Instytut Centrum Zdrowia Matki Polki

BUDYNEK "A"

PIĘTRO III

"Garda" Biuro Doradztwa Ochrony Przeciwpożarowej 97-300 Piotrków Trybunalski ul. Piaproc 7 email: czopewka@interia.pl			
OBIEKT:		Budynek A Instytutu Centrum Zdrowia Matki Polki ul. Rzgowska 281/289, 93-338 Łódź	
Temat:		Ekspertyza zamienna do dokumentu pn. "Ekspertyza techniczna z zakresu stanu ochrony przeciwpożarowej dla budynku A" Instytutu Centrum Zdrowia Matki Polki w Łodzi" z grudnia 2015r.	
Nazwa:		Rzut 3 piętra	RYSEK: 6
Opracował:		mgr inż. Paweł Głazowski rozpracowania dla zabezpieczeń przeciwpożarowych w sp. 367798	DATA: 02.2021r. PODPIS:
Opracował:		mgr inż. Roman Głazowski rozpracowania budowlane w sp. 101698R	DATA: 02.2021r. PODPIS:

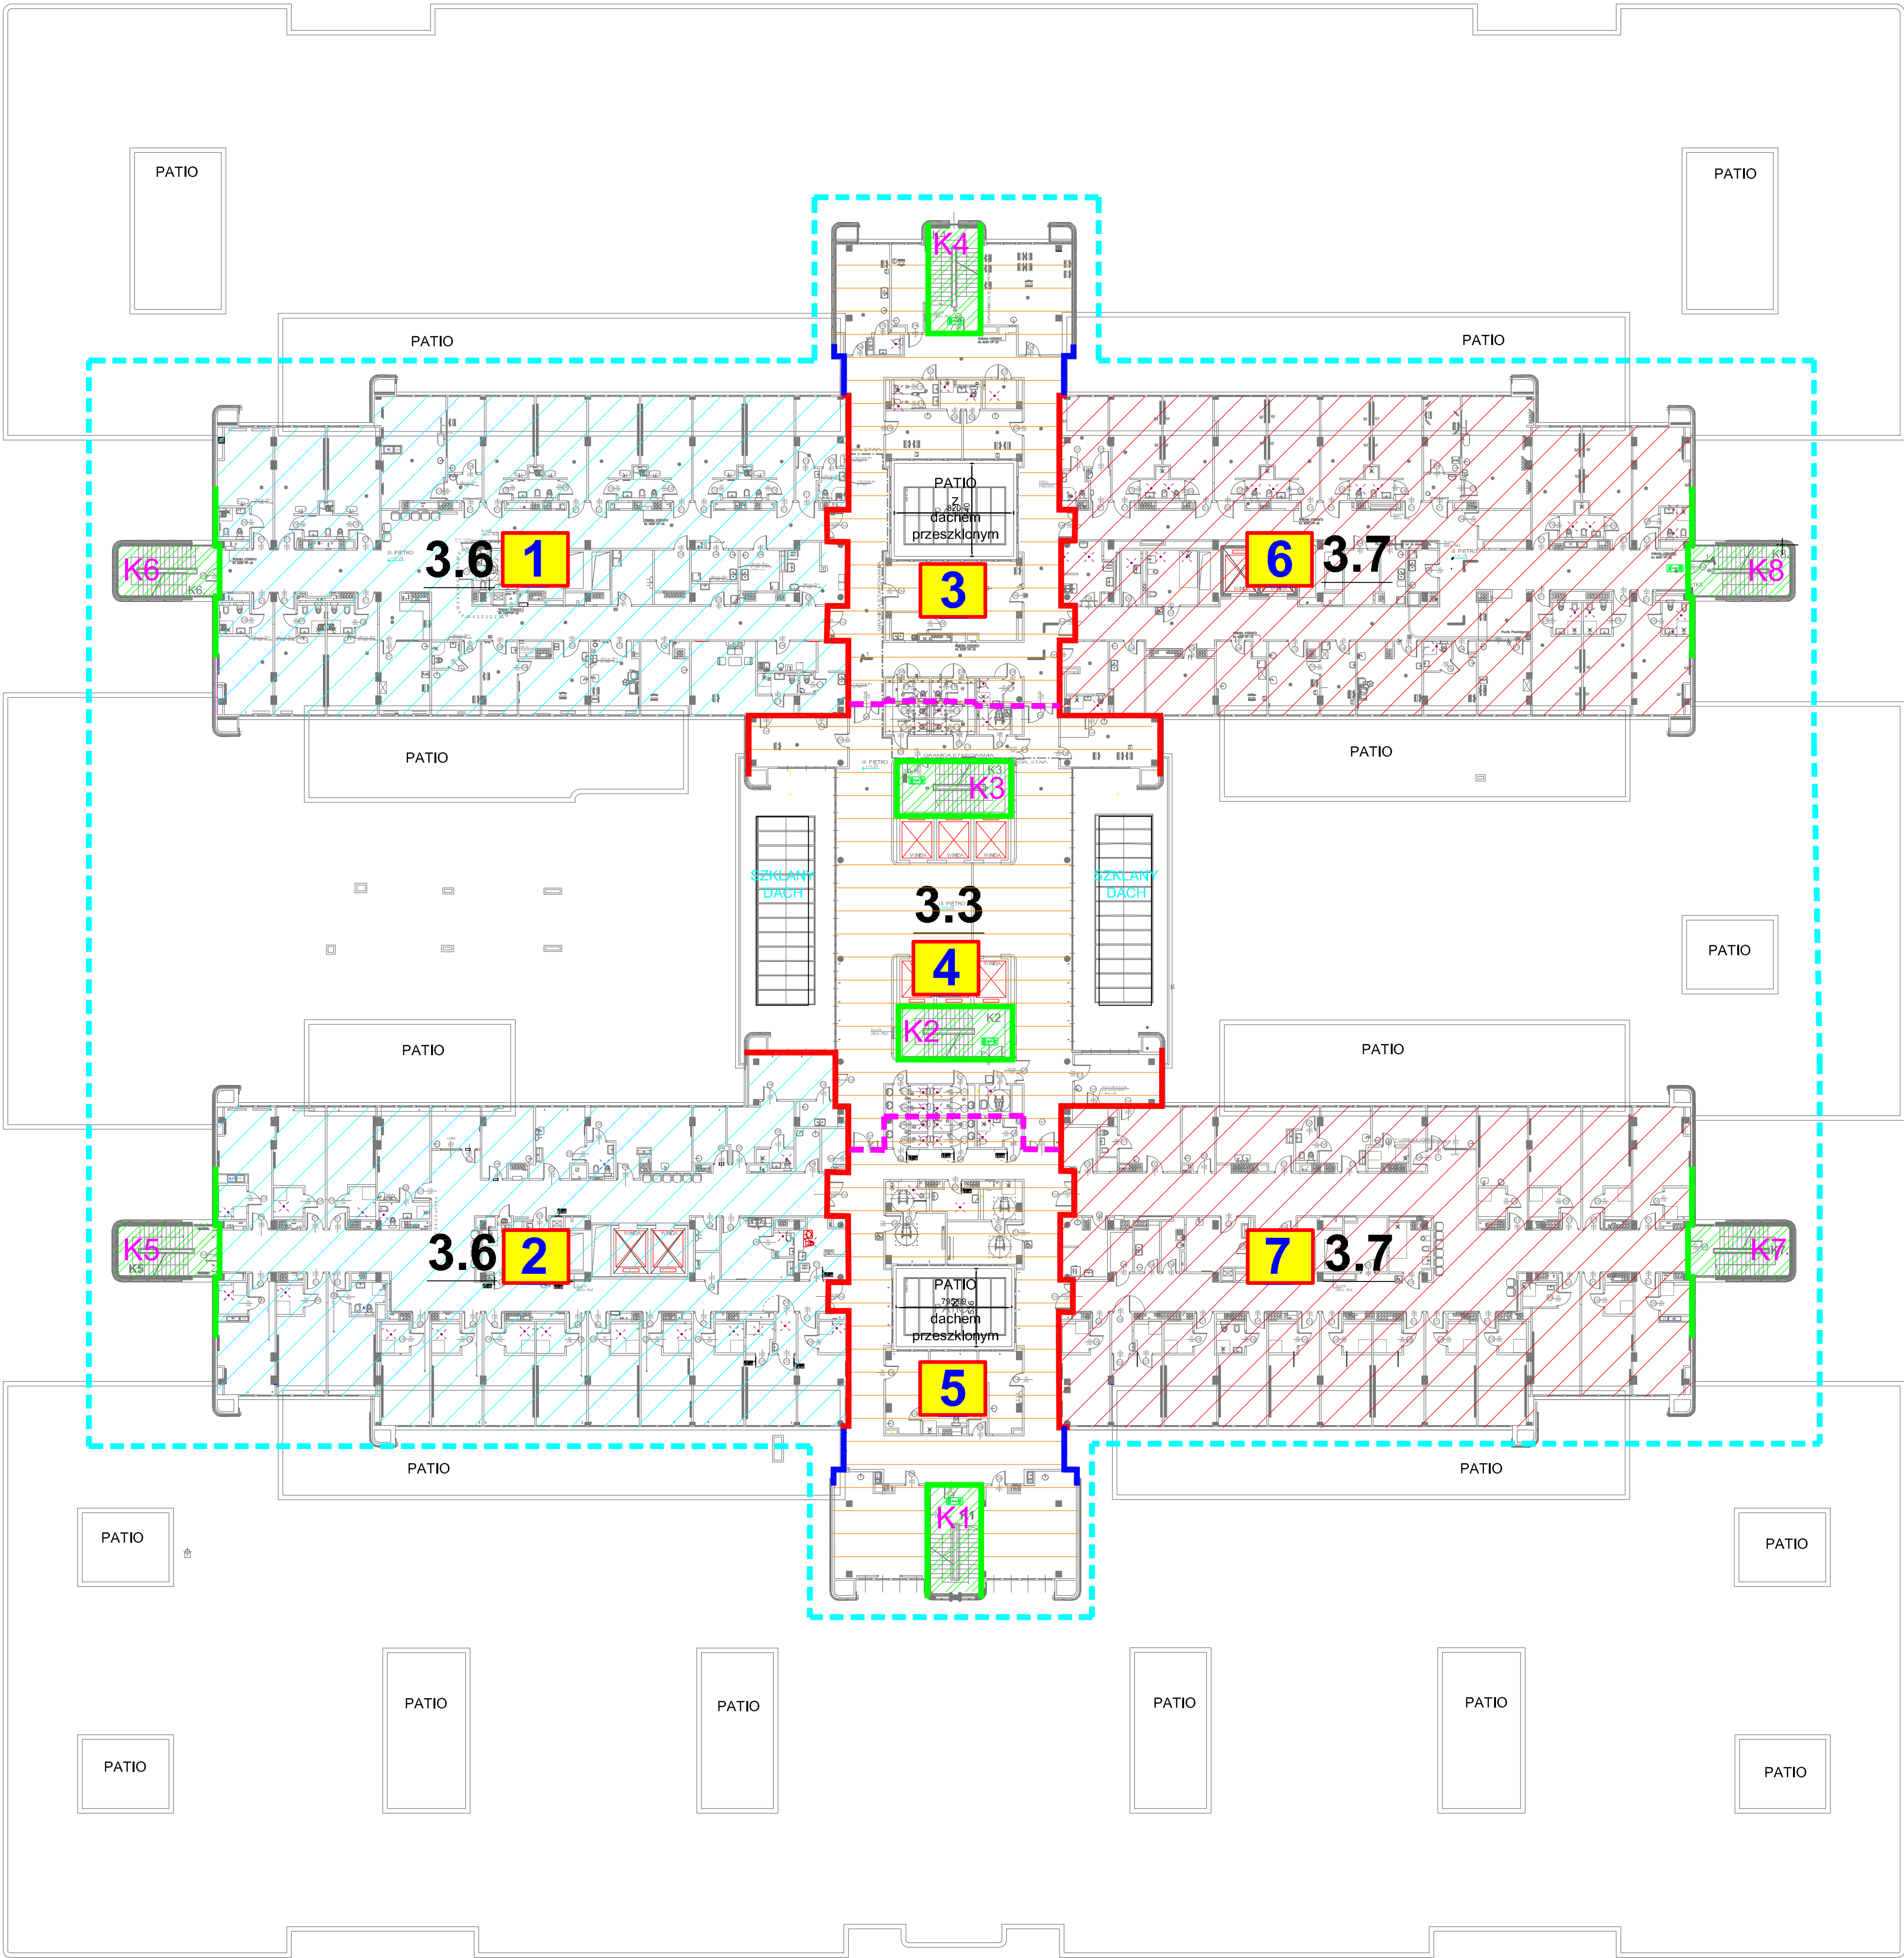
Zakres zmian w stosunku do ekspertyzy pierwotnej

W całym budynku:
1. Usunąć palne okładziny ścian, np. drewniane boazerie lub pomalować farbami ognioochronnymi.
2. Wykonane z materiałów palnych drzwi szachtów instalacyjnych, zastąpić drzwiami EI 30 według części opisowej.

3. W elewacjach liczne drewniane elementy dekoracyjne - usunąć.
4. Stolarkę okienną montować w sposób zabezpieczający przed oddziaływaniem ognia na stalowe kotwy mocujące ściany osłonowe. Używać, np. piany montażowej ognioodpornej.

5. Znajdujące się w korytarzach (poza holami i miejscami opisanymi w ekspertyzie) lokale handlowe/usługowe oddzielić od korytarzy ściankami EI 30. Nie dotyczy pomieszczeń recepcji.

6. Punkty pielęgniarskie oraz istniejące sale chorych z przeszkleniami zwolnić z obowiązku wydzielenia drzwiami EI 30
7. Ostateczny przebieg podziału na strefy pożarowe może w szczegółach różnić się od pokazanego w ekspertyzie, jeśli będą za tym przemawiać ważne względy techniczne.
